ENTIDAD BINACIONAL
YACYRETA

Licitación Pública Internacional N° 670
CONTRATO Y-C-AMPLYA

**LICITACIÓN PARA LA EJECUCIÓN DE LA OBRA CIVIL Y DETERMINADAS
PARTES ELECTROMECÁNICAS DE LA AMPLIACIÓN DE LA CENTRAL
HIDROELÉCTRICA DE YACYRETÁ EN LA M.I. DEL BRAZO AÑA CUÁ**

CIRCULAR N° 16_670

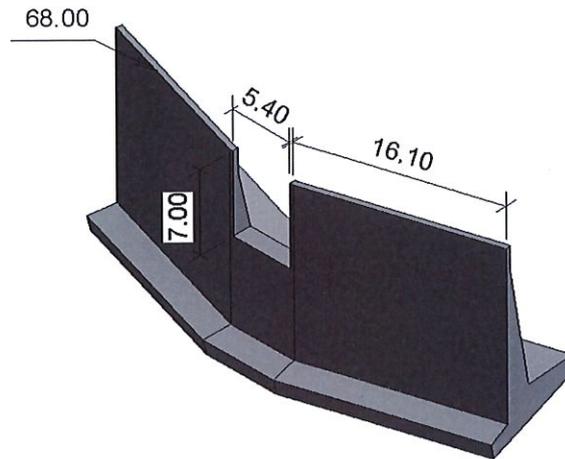
En relación al canal de atracción de peces desde el Canal de restitución del Vertedero existente, mostrado en el Plano 1430-FSL-STR-DWG-181, se solicita informar:

- Si los taludes del canal requerirán algún tipo de protección desde la embocadura hasta el inicio de la transición
- La geometría de la estructura de entrada del canal y si ésta posee previsiones para su cierre temporario.
- Cuál es el ítem de pago de la estructura indicada en b.

- Los taludes serán revestidos con un filtro en material 3C de espesor 30 cm y un relleno de roca T6, como se indica en el Detalle B-B del plano mencionado el que se remite adjunto a la presente con las indicaciones de los materiales de protección.

El Plano 1430-FSL-STR-DWG-181 Rev B anula y reemplaza al incluido en el Volumen III del Pliego de Licitación Plano 1430-FSL-STR-DWG-181 Rev A

- La estructura de entrada es la mostrada en el plano mencionado. Consta de un muro de contención con coronamiento a cota +68,00m.

El cierre temporario quedará a cargo del Contratista

La geometría de esta estructura se puede observar en el siguiente esquema:
